ANLAGE	5	BLATT	3
	LAGEPLAN Kanalplanung mit Versorgern			
	MAßSTAB 1:200			
	DATUM 29.05.2026			
Umgestaltung Lemgoer Straße zwischen Feldstraße und B 239 Nordring	Bauabschnitt II - Ausführungsplanung -			
	PROJEKT		DT-2001	
	BEARBEITET		Me	
	FORMAT		950 x 743

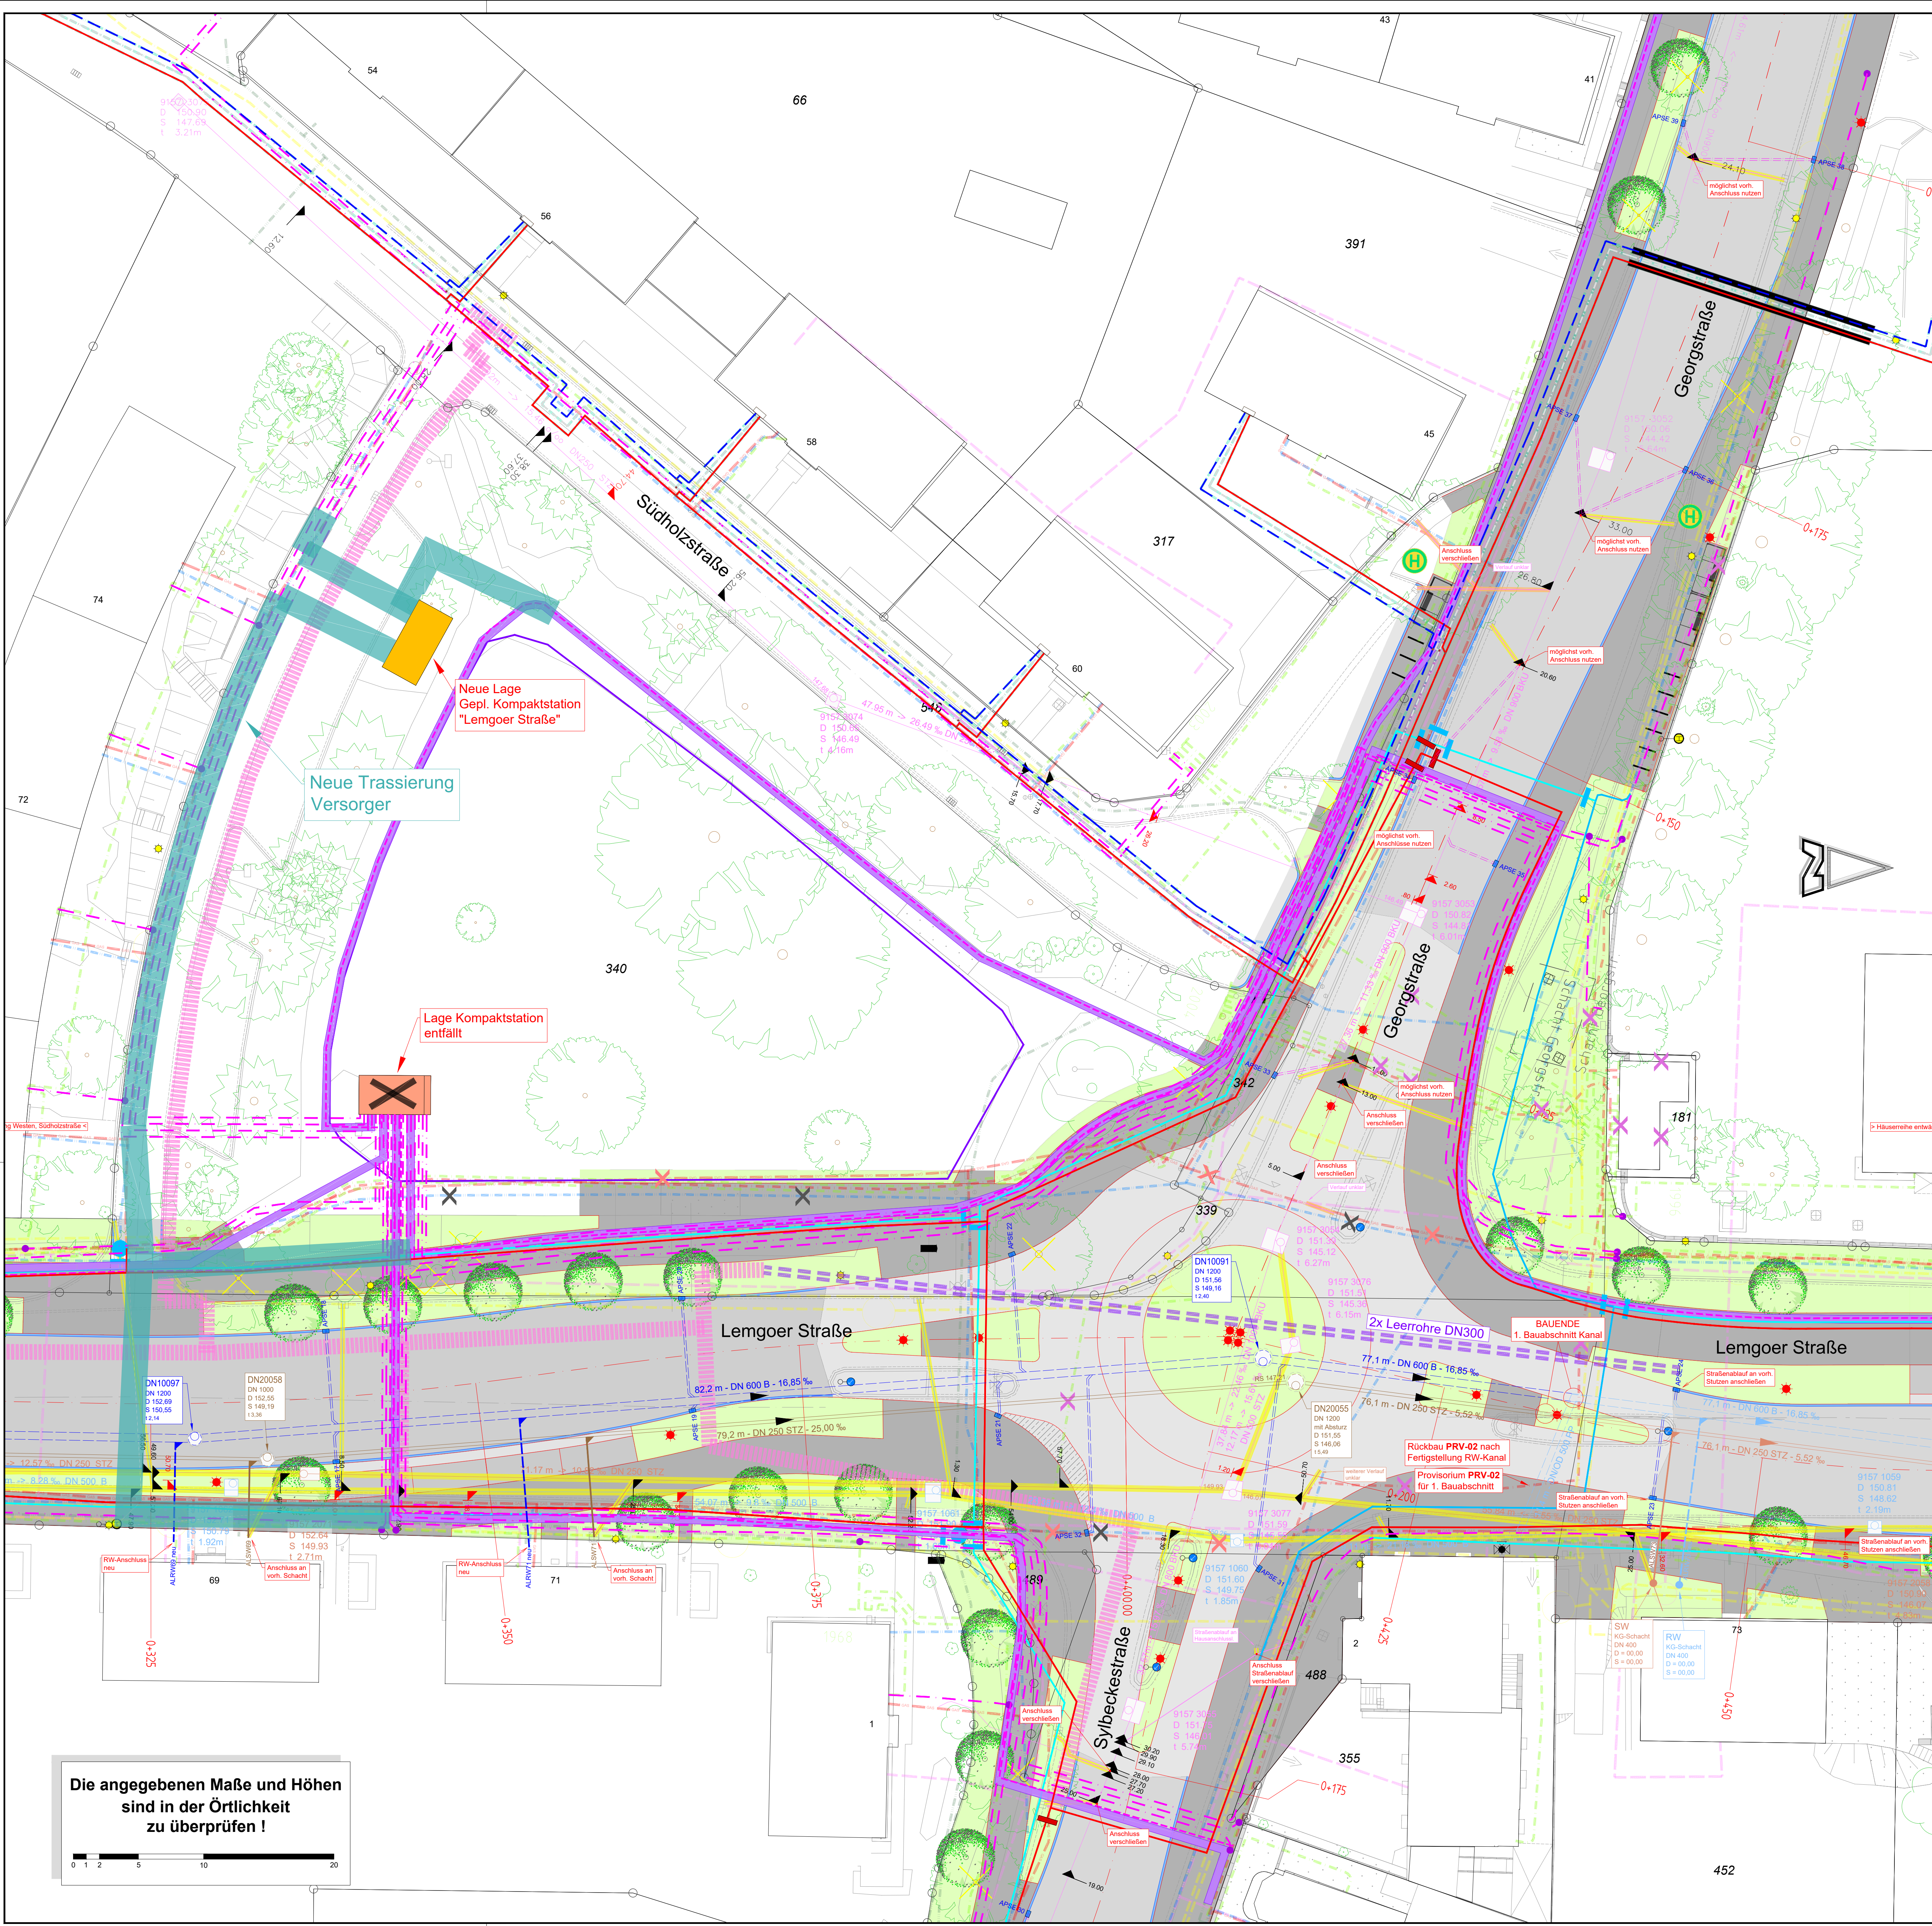
Neue Trassierung
Versorger

Neue Lage
Gepl. Kompaktstation
"Lemgoer Straße"

Lage Kompaktstation
entfällt
